前回審査会（平成27年11月26日）における指摘事項

資料5

① 水の汚れ (COD)、富栄養化 (全窒素・全磷)、水の濁り (浮遊物質量) に係る調査地点 [方法書 P280 第 6.2-2 図(1)]

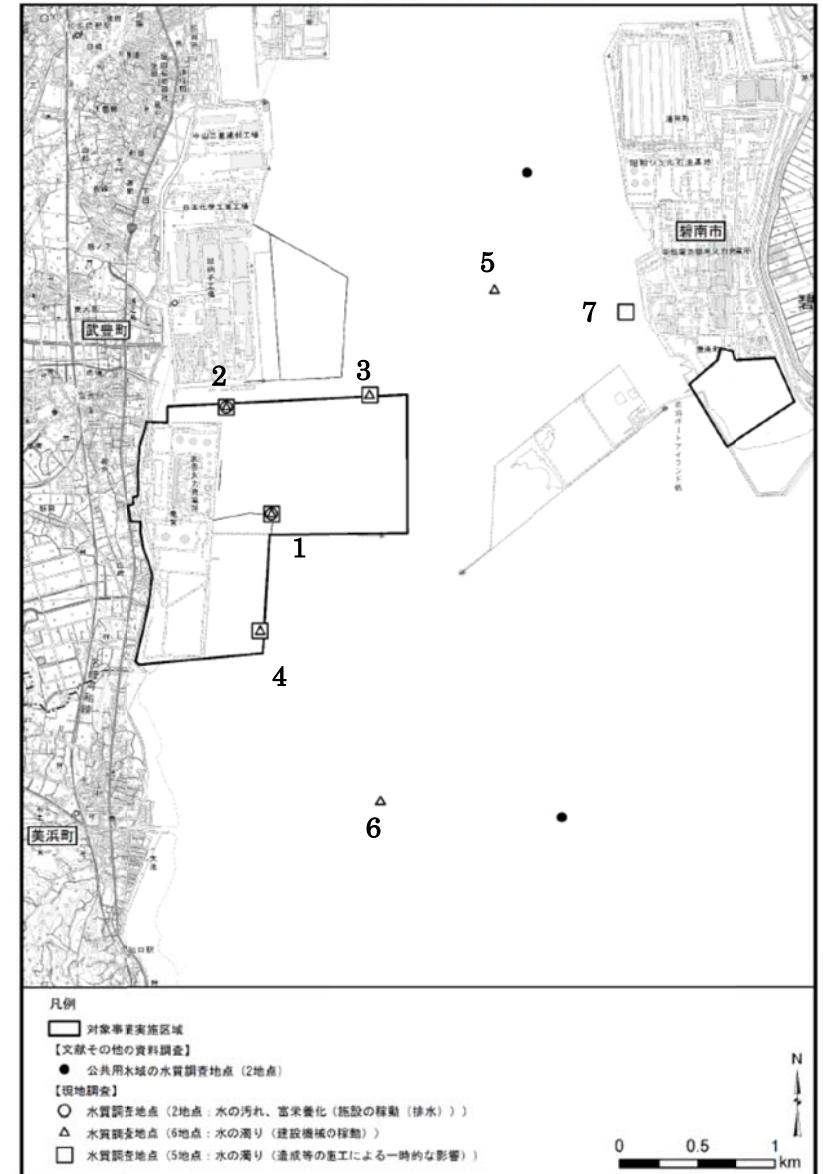
番号	指摘事項	事業者の考え方
6	<p>水環境について、今後モデル等により予測を行うことを考えた時に、水質と流況等で同じ地点で調査をしている方が解析しやすいとも考えられる。</p> <p>水環境に関する調査について、調査項目毎に調査地点が異なるが、各地点の選定理由を説明いただきたい。</p>	<p>水環境等の調査地点は、対象となる環境要素の排出位置や拡散特性等を踏まえ、また、航路やノリ網等漁具の設置場所等を避けるよう考慮して、現況把握及び将来予測・評価を行うのに最適であると判断した地点を選定しています。</p> <p>また、海生生物の調査地点は、温排水による水温上昇が想定される範囲（1℃以上）の内側・外側について、水環境と同様に航路やノリ網等漁具の設置場所等を避けるよう考慮した上で、海生生物の現況把握及び将来予測・評価を行うのに最適であると判断した地点を選定しています。</p> <p>水環境等の調査地点の具体的な選定理由は別紙2のとおりです。</p> <p>それぞれの調査地点は、別紙2の理由により選定していることから、その位置は必ずしも同じ地点とはなりません。</p> <p>なお、数値モデルによるシミュレーション解析は、温排水及び水の濁りについて実施します。</p>
7	<p>動物に関する調査範囲に碧南火力発電所石炭灰処分場が含まれていないが、チドリ類や裸地を繁殖の場とする種などが、そのような環境を利用することも考えられる。なぜ石炭灰処分場を調査範囲に含めていないのか。</p> <p>また、工事中で人が立ち入りにくい場所であったとしても、生物は上手く利用することがあるので、その点を意識して対応していただきたい。</p>	<p>碧南火力発電所石炭灰処分場は、現在、埋立工事の実施中の場所であり、コンパクションパイル工事等の重機が稼動するほか、頻繁に大型の車両が往来する状況となっています。また埋立工事の竣工時（平成34年）には、平坦に均し全域を覆土し、更にその後は施設を建設する予定です。これらのことから、環境影響評価に必要な現況把握は困難と考え、調査範囲には含めておりません。</p> <p>一方、浚渫土砂仮置場を設置するに当たっては、工事等により一時的に生じる裸地環境を利用するチドリ類や裸地を繁殖の場とする種などについて、事前に施工区域を調査し、その生息状況を踏まえ、必要に応じて専門家と相談しながら保全対策（鳥類コロニーの保護又は営巣抑制）を検討してまいります。また、工事中においても作業員等が鳥類の生息を確認した場合には、同様に必要な措置を講じてまいります。</p>

・ 水の汚れ、富栄養化 (施設の稼働 (排水)) / ○ (2 地点)

一般排水は、放水口を経て排出するため、影響は放水口近傍に限られます。このため、武豊火力発電所の一般排水の排出先である放水口前面海域に 1 点 (No.2)、さらに一般排水と同様に放水口に排出する復水器冷却水は、深層取水することから取水口前面海域に 1 点 (No.1) の計 2 点を選定しました。

・ 水の濁り (建設機械の稼働) / △ (6 地点)

浚渫等の工事の位置を考慮し、取水口前面海域に 1 点 (No.1)、放水口前面海域に 1 点 (No.2)、対象事業実施区域 (海域) 内の北側端と南側端にそれぞれ 1 点 (No.3、4)、対象事業実施区域 (海域) 外の北側海域と南側海域にそれぞれ 1 点 (No.5、6) の計 6 点を選定しました。

・ 水の濁り (造成等の施工による一時的な影響) / □ (5 地点)

工事排水等の排水口前面海域として、武豊火力発電所近傍の 3 点 (No.1、2、4)、浚渫土砂仮置場 (碧南火力発電所の石炭灰処分場の一部) からの排水口前面海域に 1 点 (No.7)、さらに周辺の環境を把握するための地点として、対象事業実施区域 (海域) 内湾央側の 1 地点 (No.3) の計 5 点を選定しました。
